La presente *Relazione* integra la documentazione relativa all'Istanza di Rinnovo dell'Autorizzazione Integrata Ambientale (AIA), presentata in data 19 maggio 2008 da *EniPower S.p.A.* al Ministero dell'Ambiente e Tutela del Territorio e del Mare (di seguito MATTM). La Relazione è strutturata sulla base delle *Integrazioni e Chiarimenti* richiesti dal MATTM ad *EniPower S.p.A.* con lettera DSA-2009-0026991 del 12 Ottobre 2009.

**RISPOSTA ALLE RICHIESTE DI INTEGRAZIONE FORMULATE DAL
MINISTERO DELL'AMBIENTE E DELLA TUTELA DEL TERRITORIO E DEL
MARE**

Tabella 2a *Richieste formulate dall'APAT Relative alla Domanda di AIA dello
Stabilimento di Ravenna*

Figura 2.11c Prestazioni Ambientali Attese da un Sistema Dry Low NO_x

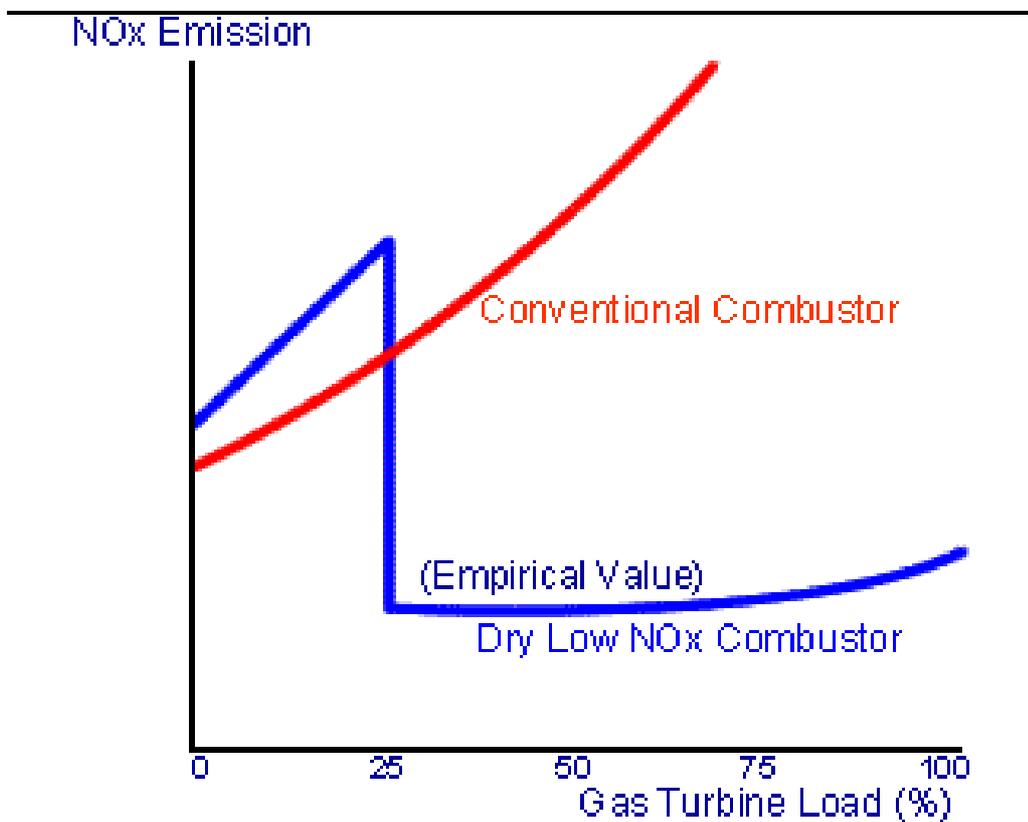
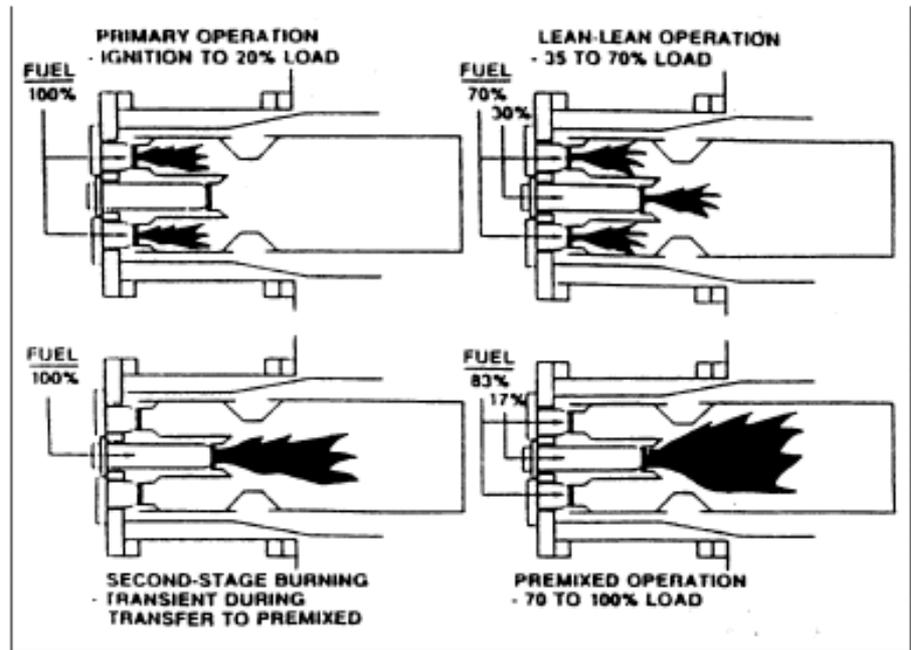
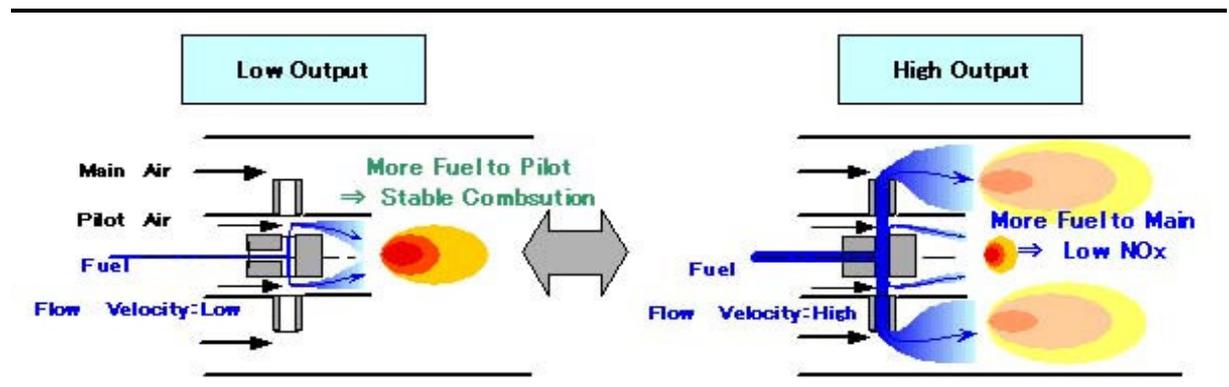
Con riferimento alla richiesta di chiarimenti del Gruppo Istruttore di ricevere la documentazione tecnica sulla tipologia e le prestazioni ambientali attese dei bruciatori di tipo DLN (Dry-Low-NO_x), capaci di ridurre le emissioni di NO_x e di CO ai livelli minimi ottenibili, si richiede di precisare nei periodi transitori di funzionamento i tempi di avvio, i tempi di arresto, la frequenza di avvio ed arresto del turbogas (numero transitori prevedibili), nonché l'indicazione delle curve di variazione delle concentrazioni delle emissioni inquinanti di NO_x e CO al variare del carico della turbina (da 0 a 100% del carico nominale), indicando le modalità operative di gestione dell'impianto nei transitori si riporta quanto segue.

Tali sistemi di combustione consentono, una volta superato il minimo tecnico di funzionamento, di mantenere basso il contenuto degli NO_x nei fumi di combustione, come mostrato nella *Figura* seguente.

I Gruppi di generazione TG501, CC1 e CC2 sono dotati di bruciatori Dry Low NO_x.

Nella *Figura 2.11a* sono rappresentate le 4 modalità di funzionamento del TG501; l'ultima in basso a destra è la modalità Premix. Tutte le altre sono modalità di funzionamento intermedie durante l'avviamento o la fermata. Si vede come nella modalità Premix, la fiamma sia accesa solo nella zona in cui viene inserito il 17% di gas combustibile; il restante 83% viene miscelato con l'aria a monte della strozzatura presente nella camera di combustione ma poi viene bruciato a valle.

Su un principio simile si basa anche il sistema di combustione dei turbogas dei nuovi cicli combinati CC1 e CC2; l'unica differenza è data dalla presenza del bruciatore pilota che rimane sempre acceso, come mostrato in Figura 2.11b.

Con l'impiego di questi sistemi i Gruppi Turbogas installati presso lo Stabilimento di Ravenna sono in grado di rispettare i seguenti limiti emissivi.

- Gruppo TG501:
 - NO_x: 75 mg/Nm³;
 - CO: 50 mg/Nm³.
- Gruppi CC1 e CC2:

- NOx: 50 mg/Nm³;
- CO 30: mg/Nm³.

Tali valori sono riferiti al 15% O₂ e da considerarsi come media oraria.

Figura 2.1.1a *Concentrazioni di Particolato Rilevate all'emissione dell'unità Turbogas (Caso di Studio Centrale CCGT Sermide MN)*

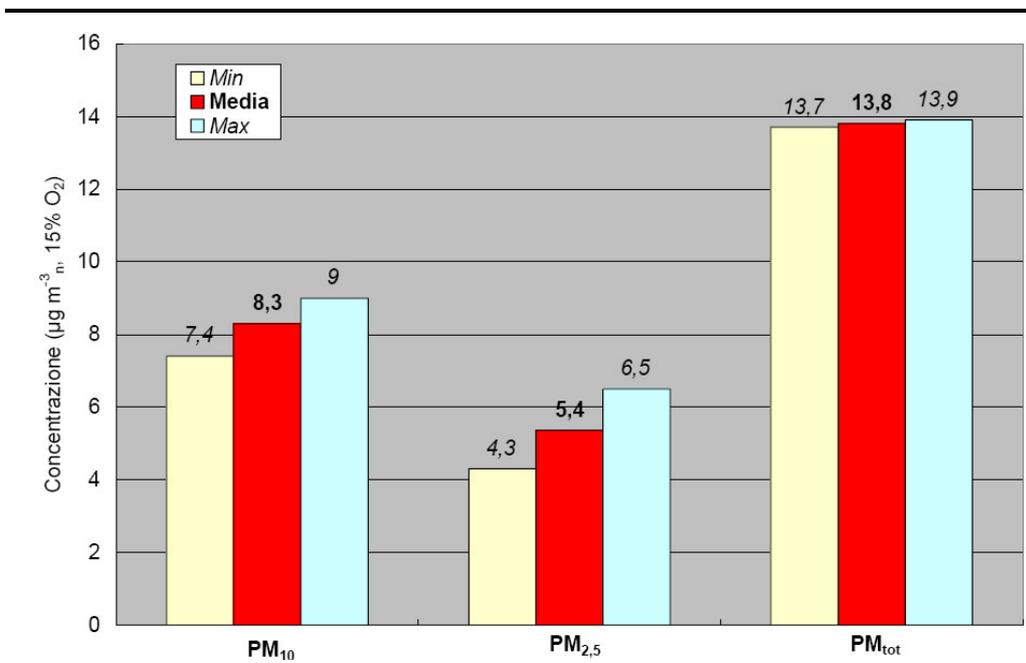
Scopo del presente *Paragrafo* è quello di fornire risposta in merito alle richieste del Gruppo Istruttorio di fornire una stima/valutazione sulle emissioni polveri con particolare riferimento alle frazioni di PM₁₀ e di PM_{2.5}.

totali sospese (PTS), di PM₁₀ e di PM_{2,5} presenti allo scarico di un moderno turbogas sono sempre collocate su livelli di scarsissima consistenza.

Nella successiva *Figura 2.1.1a* a titolo d'esempio sono riportati i risultati delle analisi effettuate sui fumi della Centrale CCGT di Sermide.

I valori di emissione risultanti da tale ricerca (basata su misurazioni effettuate dal CESI, presso la Centrale a ciclo combinato di Sermide) sono i seguenti:
